Compte-rendu du Technical Committee du 19 novembre 2025

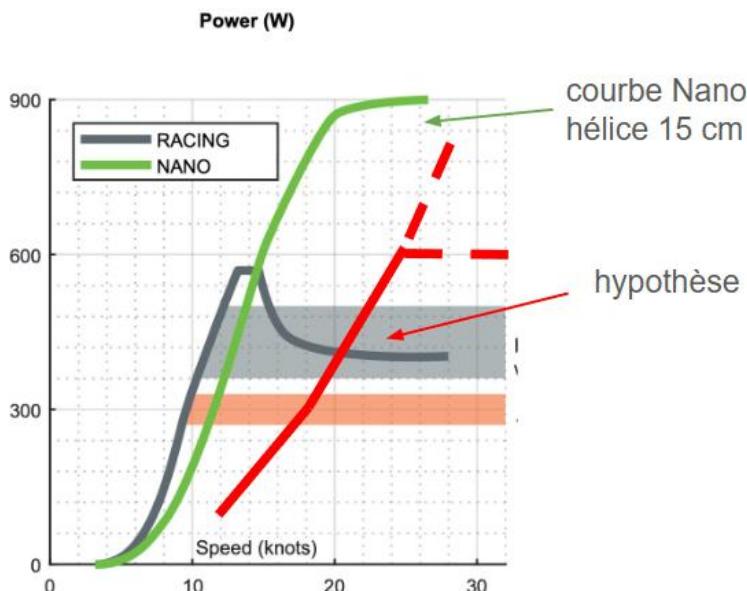
Matthieu (W&S) : A 25 kts, avec le fait que la puissance évolue avec le cube de la vitesse, on arriverait rapidement à saturer notre électronique actuelle. Au-delà de 25 kts, on observe le fonctionnement classique des hydros en survitesse : l'hélice s'écarte de son point de fonctionnement et le rendement vis-à-vis de la trainée est un peu moins bon mais cela reste gérable et supportable.

Matthieu (W&S) : En terme de puissance, si on superpose cette hypothèse (en rouge) à ce que l'on sait faire actuellement, cela donnerait une puissance beaucoup plus modeste mais qui permettrait de tenir un range de vitesse beaucoup plus grand sans saturer. Cela paraît donc être un paramètre d'entrée assez cohérent. Nous verrons si cela est confirmé par l'ensemble des équipes.

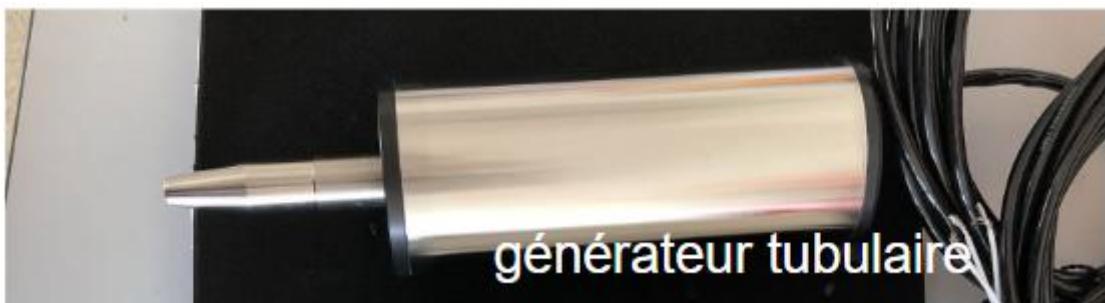
Marie (LMC) : *Pour information, cela nous a permis de produire 64% de l'énergie à bord sur le dernier VG pour *La Mie Caline*.*

Nicolas : Quels sont tes besoins en dissipation de chaleur, Matthieu ? Un des scenarios serait d'intégrer l'hydro dans le bulbe et je me posais la question de la dissipation de la chaleur dans un environnement confiné.
